**Stadt Dinklage**  
**Bebauungsplan Nr. 103 „Östlich Dinklager Ring“**

**Abwägung der Stellungnahmen zur frühzeitigen Beteiligung der Behörden und sonstigen Träger öffentlicher Belange gemäß § 4 (1) BauGB und zur frühzeitigen Beteiligung der Öffentlichkeit gemäß § 3 (1) BauGB**

<p>Quelle: Auszug aus den Geobasisdaten der Niedersächsischen Vermessungs- und Katasterverwaltung</p> <p>Maßstab 1: 2500 Druckdatum 16.07.2018</p> <p>© 2018  LGLN</p>	<p> <b>OOdW</b> Hauptverwaltung</p> <p>Planauschnitt/Plan Nr. 34584236B Wasser</p> <p>Unterschrift _____</p>

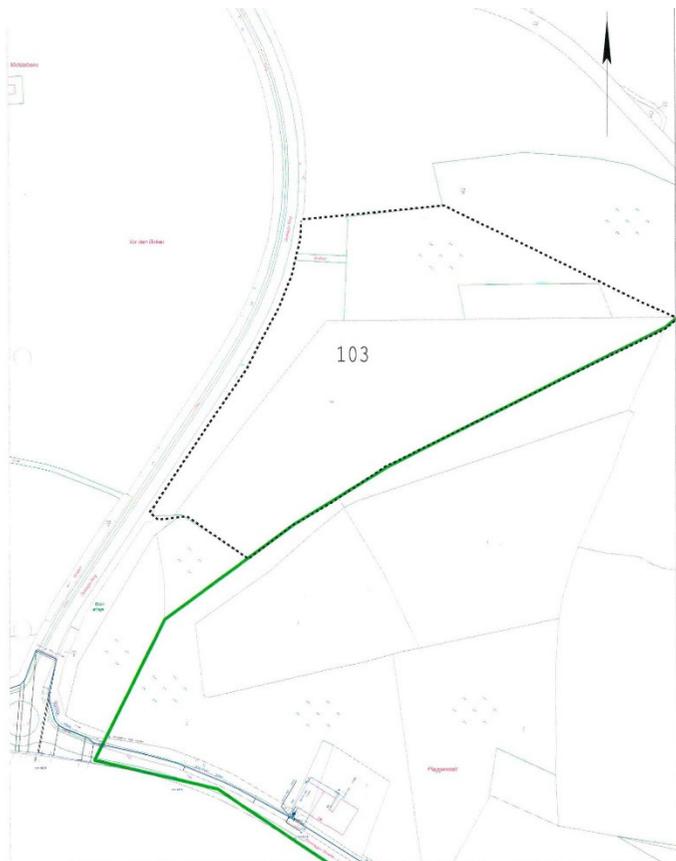
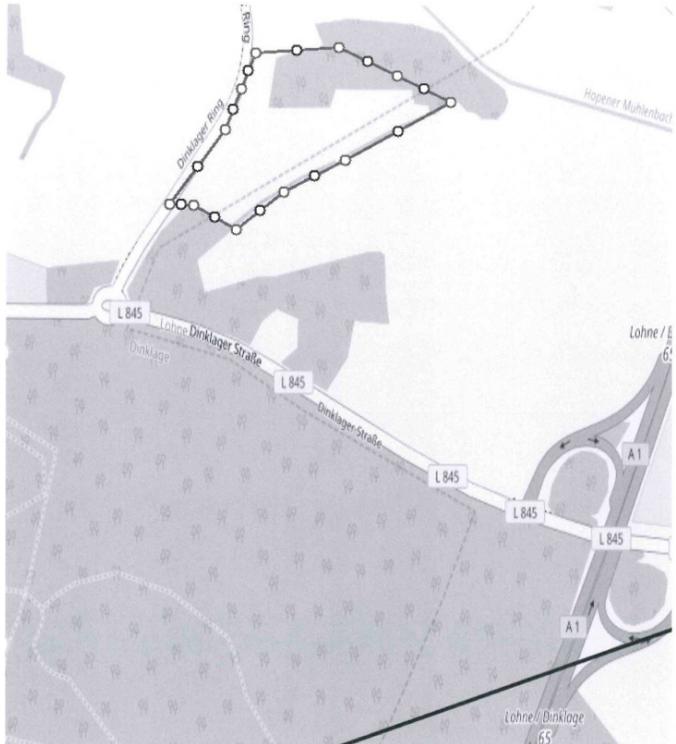
Nr.	Träger öffentlicher Belange Schreiben vom ...	Stellungnahme	<i>Planungsrechtliche Vorgaben Abwägung/Beschlussempfehlung</i>
		<p><b><u>1. Trinkwasser</u></b></p> <p>Angrenzend an das Bebauungsgebiet befinden sich Versorgungsleitungen DN 200 des OOWV.</p> <p>Das ausgewiesene Planungsgebiet kann im Rahmen einer erforderlichen Rohrnetzerweiterung an unsere zentrale Trinkwasserversorgung angeschlossen werden. Wann und in welchem Umfang diese Erweiterung durchgeführt wird, müssen die Stadt und der OOWV rechtzeitig vor Ausschreibung der Erschließungsarbeiten gemeinsam festlegen.</p> <p>Da es sich bei dem vorgenannten Bebauungsgebiet um ein Gewerbegebiet handelt, kann eine Erweiterung nur auf der Grundlage der AVB Wasser V und unter Anwendung des § 5 der Allgemeinen Preisregelungen des OOWV durchgeführt werden.</p> <p>Bei der Erstellung von Bauwerken sind gemäß DVGW Arbeitsblatt W 400-1 Sicherheitsabstände zu den Versorgungsleitungen einzuhalten. Außerdem weisen wir darauf hin, dass die Versorgungsleitungen nicht mit Bäumen überpflanzt werden dürfen. Um für die Zukunft sicherzustellen, dass eine Überbauung der Leitungen nicht stattfinden kann, werden Sie gebeten, ggf. für die betroffenen Leitungen ein Geh-, Fahr- und Leitungsrecht einzutragen.</p> <p>Es wird darauf hingewiesen, dass für die ordnungsgemäße Unterbringung von Versorgungsleitungen der Freiraum von Entsorgungsleitungen freizuhalten ist. Dieser darf wegen erforderlicher Wartungs-, Unterhaltungs- und Erneuerungsarbeiten weder bepflanzt noch mit anderen Hindernissen versehen werden.</p> <p>Um Beachtung des DVGW Arbeitsblattes W 400-1 wird gebeten.</p> <p>Um das Wiederaufnehmen der Pflasterung bei der Herstellung von Hausanschlüssen zu vermeiden, sollte der Freiraum für die Versorgungsleitungen erst nach erfolgter Bebauung des Gebietes endgültig gepflastert werden.</p>	<p>Der Hinweis wird zur Kenntnis genommen.</p> <p>Der Hinweis wird zur Kenntnis genommen.</p> <p>Der Hinweis auf das DVGW Arbeitsblatt W 400-1 und die Sicherheitsabstände zu den Versorgungsleitungen wird zur Kenntnis genommen und als Kenntnisnahme in die Planung aufgenommen.</p> <p>Der Hinweis auf die Sicherheitsabstände zu den Versorgungsleitungen wird zur Kenntnis genommen und als Kenntnisnahme in die Planung aufgenommen.</p> <p>Der Hinweis wird zur Kenntnis genommen.</p>

Nr.	Träger öffentlicher Belange Schreiben vom ...	Stellungnahme	Planungsrechtliche Vorgaben Abwägung/Beschlussempfehlung
		<p>Sollten durch Nichtbeachtung der vorstehenden Ausführungen Behinderungen bei der Erschließung des Baugebietes eintreten, lehnen wir für alle hieraus entstehenden Folgeschäden und Verzögerungen jegliche Verantwortung ab.</p> <p>Wir bitten vor Ausschreibung der Erschließungsarbeiten um einen Besprechungstermin, an dem alle betroffenen Versorgungsträger teilnehmen.</p> <p>Im Hinblick auf den der Stadt obliegenden Brandschutz (Grundsatz) weisen wir ausdrücklich darauf hin, dass die Löschwasservorhaltung kein gesetzlicher Bestandteil der öffentlichen Wasserversorgung ist. Die öffentliche Wasserversorgung als Aufgabe der Daseinsvorsorge wird durch die gesetzlichen Aufgabenzuweisungen des Niedersächsischen Brandschutzgesetzes (NBrandSchG) nicht berührt, sondern ist von der kommunalen Löschwasserversorgungspflicht zu trennen.</p> <p>Eine Pflicht zur vollständigen oder teilweisen Sicherstellung der Löschwasserversorgung über das öffentliche Wasserversorgungsnetz (leitungsgebunden) besteht durch den OOWV nicht. Da unter Berücksichtigung der baulichen Nutzung und der Gefahr der Brandausbreitung unterschiedliche Richtwerte für den Löschwasserbedarf bestehen (DVGW-Arbeitsblatt W 405), ist frühzeitig beim OOWV der mögliche Anteil (rechnerischer Wert) des leitungsgebundenen Löschwasseranteils zu erfragen, um planungsrechtlich die Erschließung als gesichert anerkannt zu bekommen.</p> <p>Eventuelle Sicherungs- bzw. Umlegungsarbeiten können nur zu Lasten des Veranlassers oder nach den Kostenregelungen bestehender Verträge durchgeführt werden.</p> <p><b><u>2. Abwasser</u></b></p> <p><b>A. Schmutzwasser</b></p> <p>Das ausgewiesene Plangebiet kann im Rahmen einer erforderlichen Kanalnetzerweiterung mittels Kleinstpumpwerk und Druckrohrleitung an unsere zentrale Schmutzwasserentsorgung im Bereich der Lohner Straße (L 845) vor Hs.-Nr. 17 angeschlossen werden (vorhandener Freigefällekanal DN 200).</p>	<p>Der Hinweis wird zur Kenntnis genommen.</p>

Nr.	Träger öffentlicher Belange Schreiben vom ...	Stellungnahme	Planungsrechtliche Vorgaben Abwägung/Beschlussempfehlung
		<p>Da nicht bekannt ist, ob abwasserintensive Betriebe angesiedelt werden, kann diese Entsorgungsmöglichkeit nur unter Vorbehalt in Betracht gezogen werden. Sind keine Nassbetriebe vorgesehen, können über die weiterführenden Abwassertransportleitungen und auf der Zentralkläranlage in Dinklage ausreichende Ableitungs- und Klärkapazitäten zur Verfügung gestellt werden.</p> <p>Die notwendigen Rohrverlegearbeiten und Grundstücksanschlüsse können nur auf der Grundlage der Allgemeinen Entsorgungsbedingungen des OOWV für die Abwasserbeseitigung (AEB) unter Berücksichtigung der besonderen Regelungen für die Stadt Dinklage durchgeführt werden.</p> <p>Ein Schutzstreifen, der 1,5 m rechts und 1,5 m links parallel zur Abwasserleitung verläuft, darf nicht überbaut werden oder unterirdisch mit Hindernissen (z.B. Versorgungsleitungen versehen werden. Bepflanzungen oder Anschüttungen dürfen nicht in die Schutzstreifentrasse der Abwasserleitung hineinwachsen bzw. hineinragen.</p> <p>Bepflanzungen mit Bäumen müssen einen Abstand von mindestens 2,5 m von der Abwasserleitung haben. Alle Schächte müssen zur Durchführung von Inspektions-, Reinigungs- und Unterhaltungsmaßnahmen anfahrbar bleiben.</p> <p>Auf die Einhaltung der z. Z. gültigen DIN-Normen, der ATV-Richtlinien und der Allgemeinen Entsorgungsbedingungen des OOWV für die Abwasserbeseitigung (AEB) wird hingewiesen.</p> <p><b>B. Oberflächenwasser</b></p> <p>Im Plangebiet sind keine Kanalisationseinrichtungen für die Regenwasserableitung vorhanden. Daher ist zu prüfen, ob die Oberflächenentwässerung der öffentlichen Verkehrsflächen und der Baugrundstücke über angrenzend vorhandene Gewässer oder Straßenseitengräben erfolgen kann.</p>	<p>Der Hinweis wird zur Kenntnis genommen und in der Begründung ergänzt.</p> <p>Der Hinweis auf die Sicherheitsabstände zu den Versorgungsleitungen wird zur Kenntnis genommen und als Kenntnisnahme in die Planung aufgenommen.</p> <p>Der Hinweis auf die Sicherheitsabstände zu den Versorgungsleitungen wird zur Kenntnis genommen und als Kenntnisnahme in die Planung aufgenommen.</p> <p>Der Hinweis wird zur Kenntnis genommen.</p>

Nr.	Träger öffentlicher Belange Schreiben vom ...	Stellungnahme	Planungsrechtliche Vorgaben Abwägung/Beschlussempfehlung
		<p>Gemäß dem vorliegenden Entwässerungskonzept ergeben sich zwei Anschlussmöglichkeiten für die Regenwasserkanalisation. Zum einen besteht die Graben- und Gewässervorflut am Dinklager Ring. Andererseits besteht die Anschlussmöglichkeit in nördlicher Richtung zum Hoperner Mühlenbach. Unabhängig von der jeweiligen Netzsaustrichtung ist eine Abflussdrosselung über eine Regenrückhaltung erforderlich. Eine RW-Versickerung ist auf Grund der hohen Grundwasserstände nicht zulässig.</p> <p>Da mit hoher Wahrscheinlichkeit im Geltungsbereich des Plangebietes nur ein Gewerbebetrieb angesiedelt wird, erfolgt die RW-Ableitung von den öffentlichen Verkehrsflächen und dem Baugrundstück über getrennte Kanalnetze.</p> <p>Für die Abflussdrosselung der Straßenentwässerung ist im nördlichen Plangebiet bereits eine entsprechende RRB-Fläche vorgesehen. Die Zwischenspeicherung der Grundstücksabflüsse muss auf dem Baugrundstück erfolgen.</p> <p>Sollten jedoch Rohrverlegearbeiten und Grundstücksanschlüsse notwendig werden, können diese nur auf der Grundlage der Allgemeinen Entsorgungsbedingungen des OOWV für die Abwasserbeseitigung (AEB) unter Berücksichtigung der Besonderen Regelungen für die Stadt Dinklage durchgeführt werden.</p> <p>Auf die Einhaltung der z.Z. gültigen DIN-Normen, der ATV-Richtlinien und der Allgemeinen Entsorgungsbedingungen des OOWV für die Abwasserbeseitigung (AEB) wird hingewiesen.</p> <p>Des Weiteren bitten wir um ein frühzeitiges Gespräch mit der Stadt, um folgende Punkte</p> <ul style="list-style-type: none"><li>- Geländehöhen</li><li>- Grundstückparzellierung</li><li>- Anfallende Abwassermengen</li></ul> <p>zu klären.</p> <p>Wird das Baugebiet durch einen Privatinvestor erschlossen, muss dieser rechtzeitig mit dem OOWV einen Erschließungsvertrag abschließen.</p>	<p>Der Hinweis wird zur Kenntnis genommen. Im weiteren Verfahren der Planung wird ein Oberflächenentwässerungskonzept erstellt und mit den zuständigen Stellen abgestimmt.</p> <p>Der Hinweis wird zur Kenntnis genommen und im Oberflächenentwässerungskonzept beachtet.</p> <p>Der Hinweis wird zur Kenntnis genommen.</p> <p>Der Hinweis wird zur Kenntnis genommen und der OOWV im Rahmen der Erstellung des Oberflächenentwässerungskonzeptes beteiligt.</p> <p>Der Hinweis wird zur Kenntnis genommen.</p>
